Miklaholt 1- Vesturkot leikskóli breyting á aðkomu, málsnr. 1906400.

Umsögn: Deiliskipulagsbreyting.

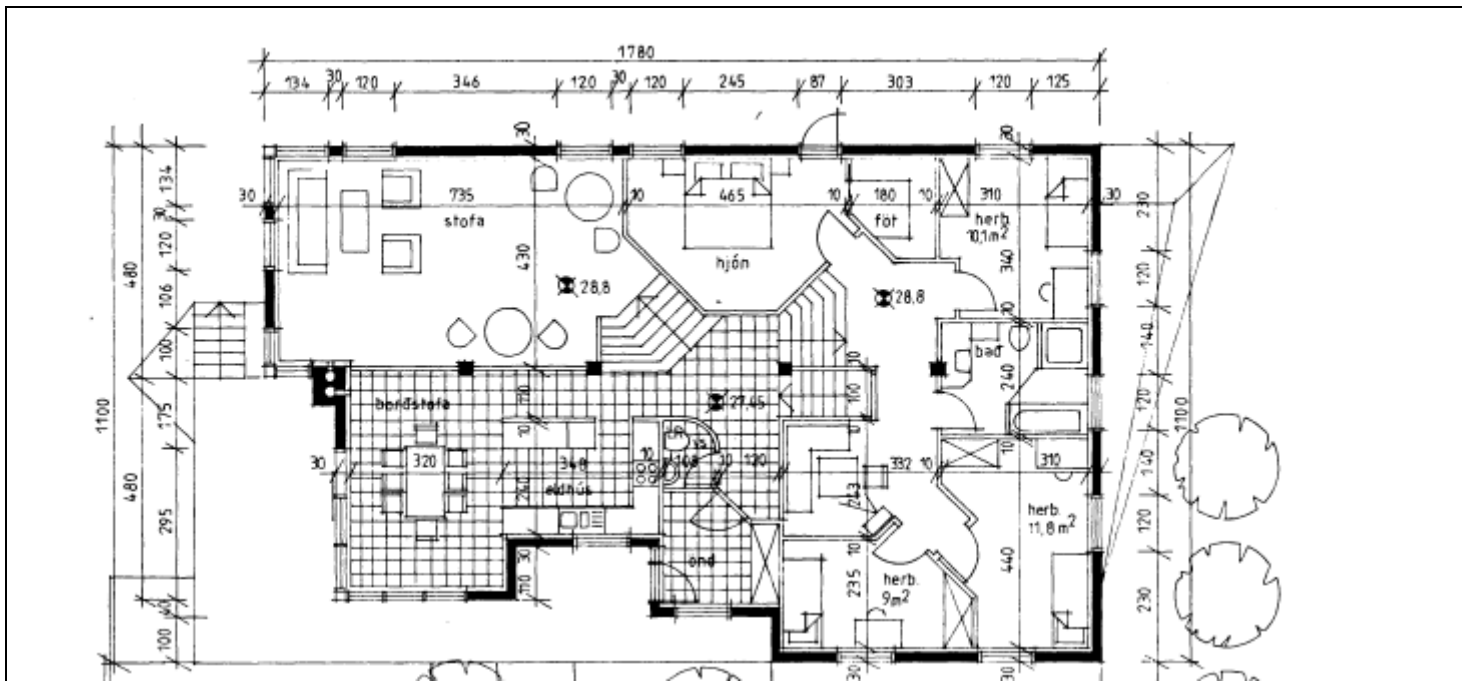
Tillagan gerir ráð fyrir að innkeyrslu verði lítillega breytt og bílastæði færð til (spegluð). Við þetta aukast líkur á því, að við komu barna eða þegar þau eru sótt. Þá þverfi frekar umsjónaraðilar aðkomugötu leikskólans en að velja gönguleiðir. Jafnframt er rétt að vekja athygli á því að helstu íverurými einbýlishúss að Vesturkoti 1 snú að þessum bílastæðum og aðkomu að leikskólanum. Við þessa speglun á bílastæðum munu umferðarljós frá bifreiðum en frekar leika um stofur og herbergi Vesturholts 1.
